NOTAT

OPPDRAAG	Småland - næringsområde	DOKUMENTKODE	614490-RIVA-NOT-01
EMNE	VA Rammeplan	TILGJENGELIGHET	Åpen
OPPDRAAGSGIVER	Arnbjørn Vevle	OPPDRAAGSLEDER	Kjetil Tepstad
KONTAKTPERSON	Arnbjørn Vevle	SAKSBEHANDLER	Andreas Sviland
GNR./BNR 2/1/OSTERØY		ANSVARLIG ENHET	2236 Bergen SI VA

Revisjon 1: Rammeplanen har vært inne til internhøring i kommunen. Kommunen hadde følgende kommentarer til planen:

REV.	DATO	BESKRIVELSE	UTARBEIDET AV	KONTROLLERT AV	GODKJENT AV
01	22.12.2021	VA-rammeplan er rettet opp etter merknader/spørsmål fra kommunen	AndrS	Frip	TeP
00	10.11.2021	VA-rammeplan	AndrS	Frip	TeP

Figur 3 Utklipp fra NVE sitt flomsonekart

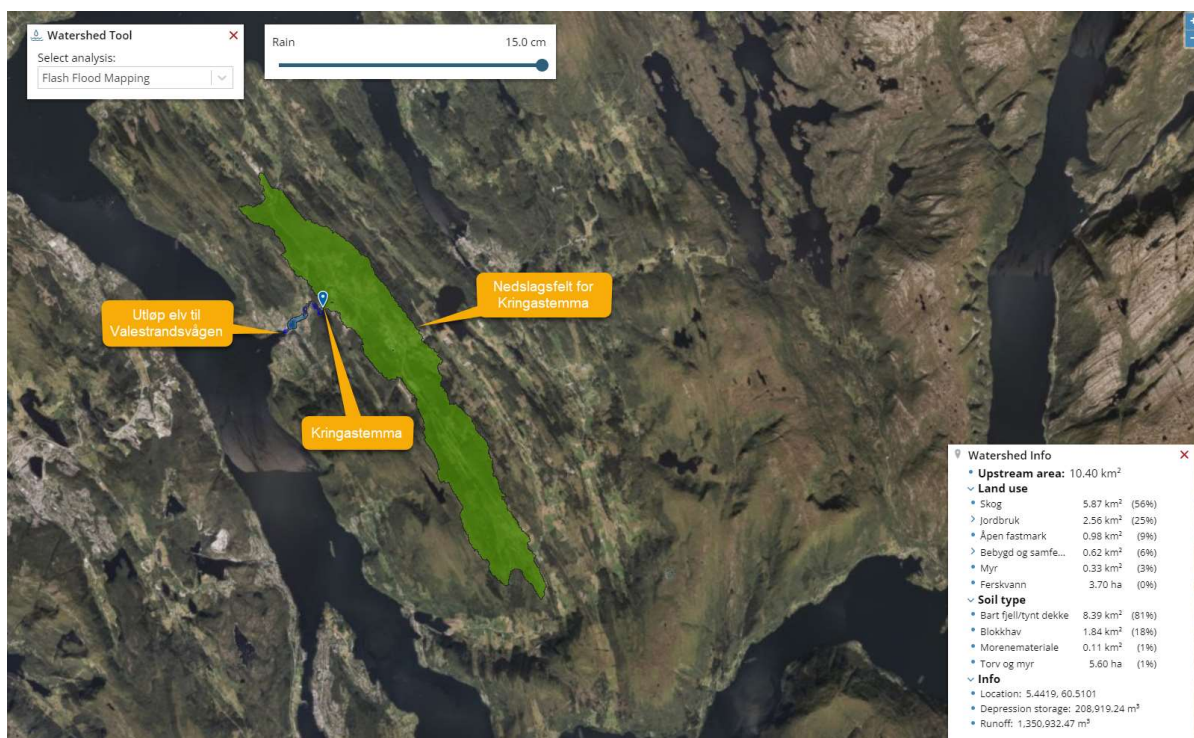
NVE Aktsomhetskart	<p>Tilstøtende område er registrert som NVE aksemdsområde for flaum, dette er ikkje nemnd i innsendt materiale. Kva vurderingar er gjort i høve dette?</p> <p>Svar fra prosjekterende: Prosjekterende har vært klar over dette under utarbeidelse av VA-rammeplan. Smålandselva er merket som flomvei i tegning GH004 og det har vært satt som forutsetning at feltet ikke skal få økt avrenning som følge av utbyggingen. Derfor er alle tette flater i feltet ført til fordrøyningsmagasin slik at avrenning fra feltet forblir som i eksisterende situasjon. Dette er forutsatt at fordrøyningsmagasin blir bygget slik at beregnet videreført vannmengde ikke overstiges.</p>
RIVA-BER-03	<p>* «Adkomstveg og fortau i felt B2.....» Stiller spørsmålsteikn ved denne vurderinga, og den er heller ikkje vist i kart. Mellom anna høgdeforskjeller, avstander, vegoppbygging gjer dette vanskeleg å gjennomføre.</p> <p>Svar fra prosjekterende: Tanken har vært at det opprettes sandfang i adkomstveg som fanger opp overvann og fører det i tette rør gjennom adkomstvegen til fordrøyningsmagasin. I dette punktet er det ingen høgdeforskjell mellom adkomstveg og topp terreng for fordrøyningsmagasin. Det er nå utarbeidet en ny tegning «GH006» som viser hvor overvann fra de forskjellige flatene blir ført. Om ikke tomt BN4 blir bygget vil det ikke være nødvendig med adkomstveg til tomten. Adkomstveg og fordrøyningsmagasin på tomt BN4 faller da vekk. Eksisterende situasjon vil da bli opprettholdt.</p> <p>* Er konsentrasjonstiden for felt B2 vurdert med tanke på omlegging av bekk og nye harde flater?</p> <p>Svar fra prosjekterende: Vi har sett på konsentrasjonstider og kommet fram til at vi kan være mer konservativ når det kommer til vannet sin hastighet i bekken. Det var i utgangspunktet antatt at vannet vil ha en gjennomsnittlig hastighet på ca 1m/s. Vi har nå gjort mer detaljerte beregninger for hastigheten for vann i bekken og hastigheten</p>

Figur 18 Oversiktsbilde som viser hvordan flomveg vil gå ved 200 års flom når fortau er etablert

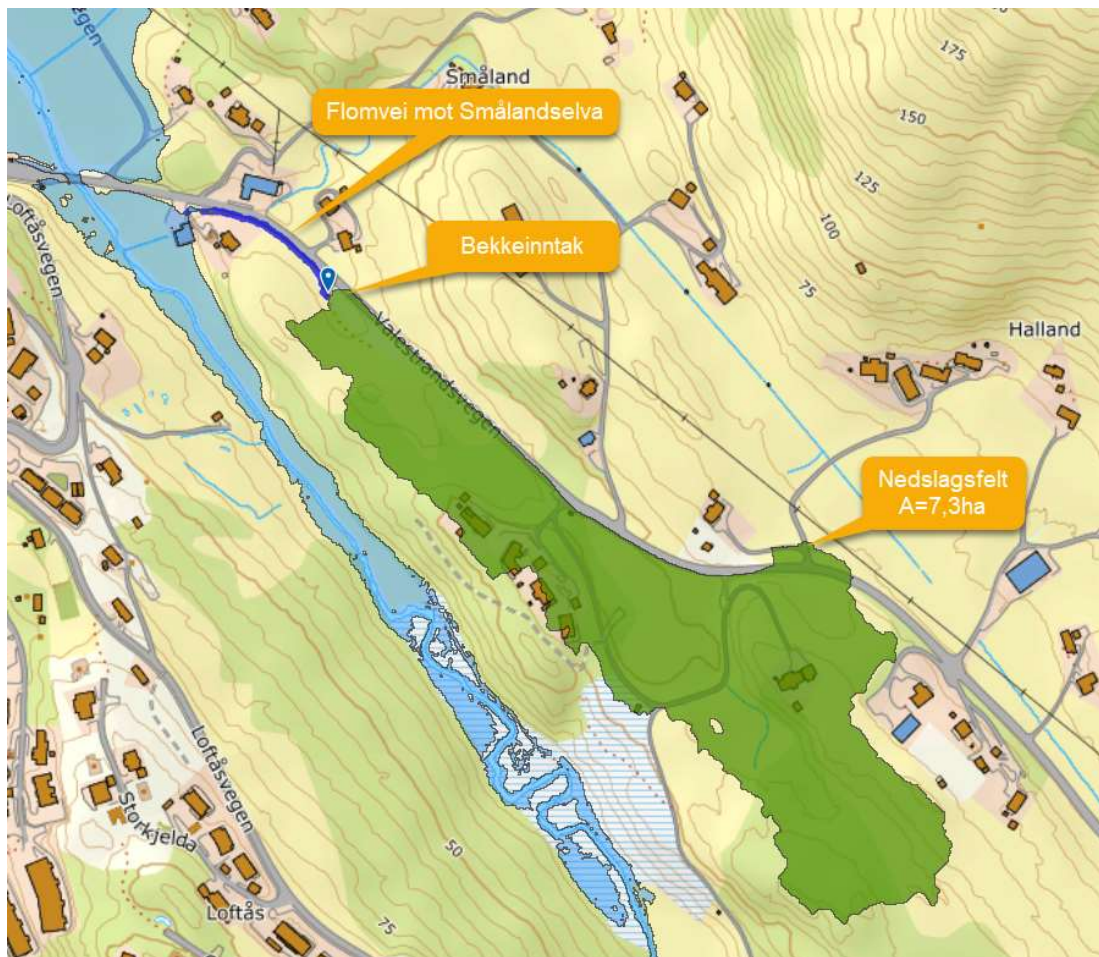
Manglar i kart	<p>I vegteikning G101 utarbeidd av Multiconsult (påskrift «oppdragsnr 614490») er det teikna inn løysingar for overvann innanfor planområdet som ikkje er gjort reie for i VA-rammeplan.</p> <p>Svar fra prosjekterende: Løsning i tegning G101 vil bli revidert slik at den samsvarer med prinsipp-løsninger foreslått i denne VA-rammeplanen. Dette blir gjort etter at VA-rammeplan er godkjent.</p>
Flaumvegar	<p>Er dette godt nok vurdert i VA-rammeplanen? Fv vert nemnd som flaumveg (s 17), men det vert ikkje vurdert vidare med tanke på kapasitet, risiko og konsekvensar. Det vert referert til 200-års flaum.</p> <p>Svar fra prosjekterende: Det er nå tatt med et avsnitt i teksten som tar for seg kapasitet, risiko og konsekvenser for flomvei.</p> <p>Det kan ikkje visast til at problem skal løysast i andre sakar slik det er gjort på side 10 (bekk i røy under fortau). Innsendte teikningar i aktuell sak viser ikkje løysingar (ref teikning G101).</p> <p>Svar fra prosjekterende: Det er planlagt at DN1000 rør forlenges ca. 19m for å etablere fortau. Eksisterende bekkeløp utvides for å få plass til DN1000 rør.</p>
